思纳史密斯(集团)中国 CNASMITH GROUP 设计证书编号 A131001019	设计变更,补充通知单	工程编号	201805007SH
		专　业	建筑
		日　期	2021.12.09
		共 1 页	第 1 页

上海思纳建筑规划设计股份有限公司 Shanghai CNA Architectural & Planning Design Co.,Ltd	建设单位	洛阳浩德鑫置地有限公司		
	工程名称	开元壹号62#地块设计项目		
合作设计单位:	子　项	51#~58#楼、幼儿园、开闭所垃圾站、地下车库（一期）	通知单编号	建施变更040

附图					
审定人		项目负责人	陈可欣	校对人	陈可欣
审核人	吴志勇	专业负责人	陈可欣	修改人	徐俊

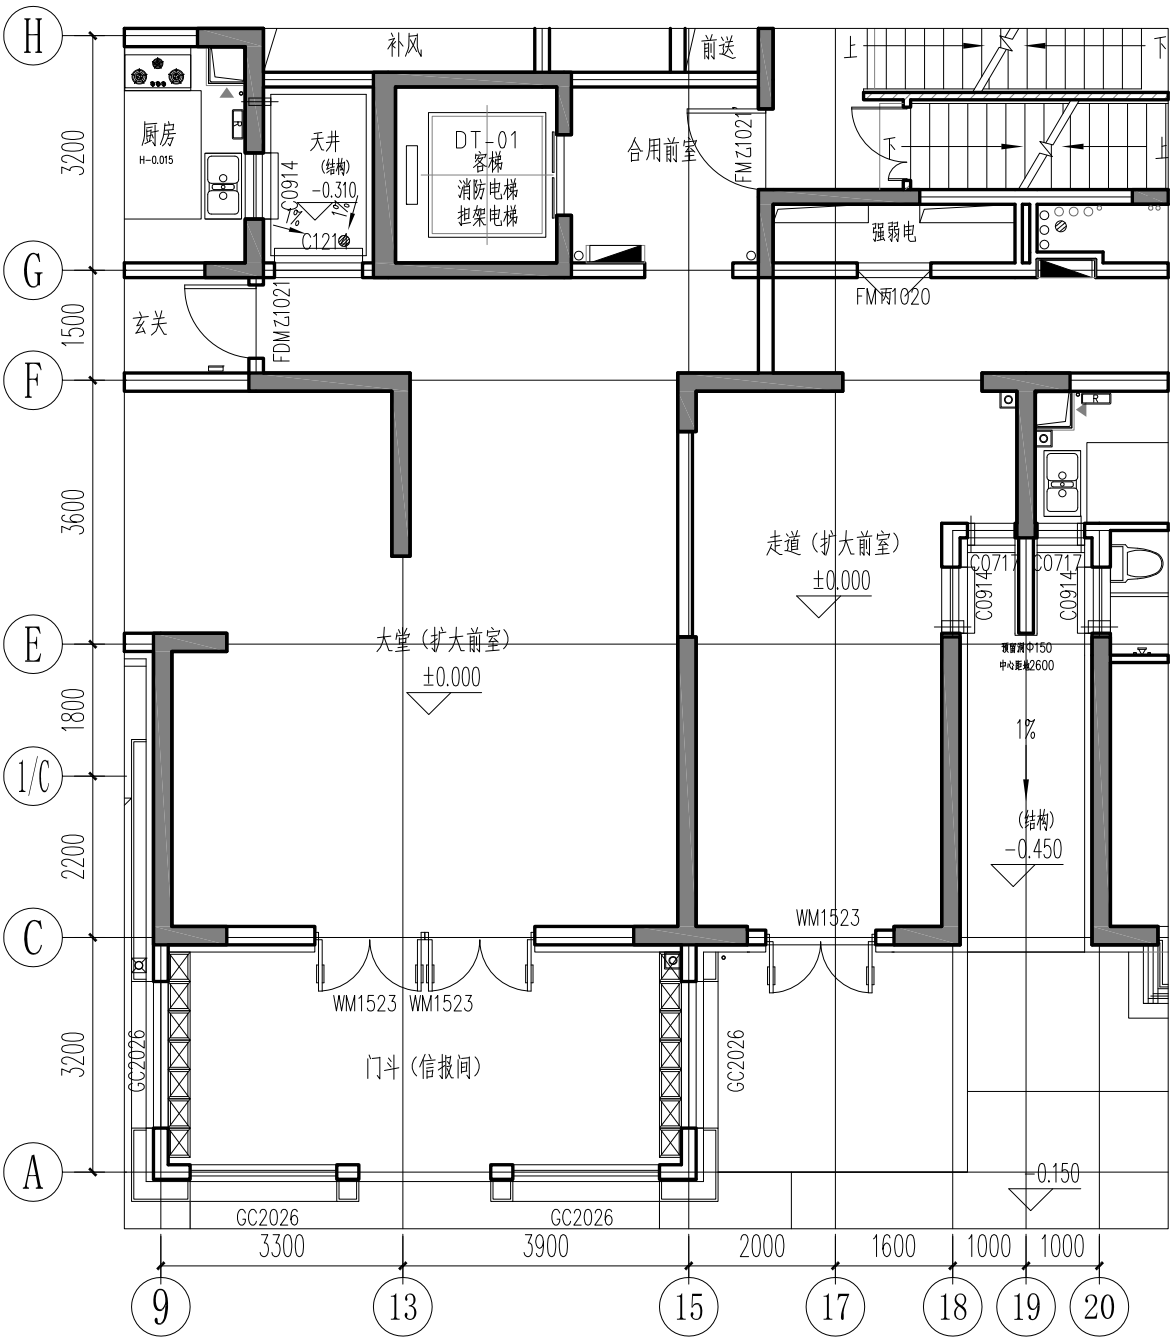
修改原因：根据现场情况调整。　修改内容：53#楼走道（扩大前室）17轴墙体取消，大堂（扩大前室）15轴增设墙体，走道（扩大前室）外门外移，如下图。
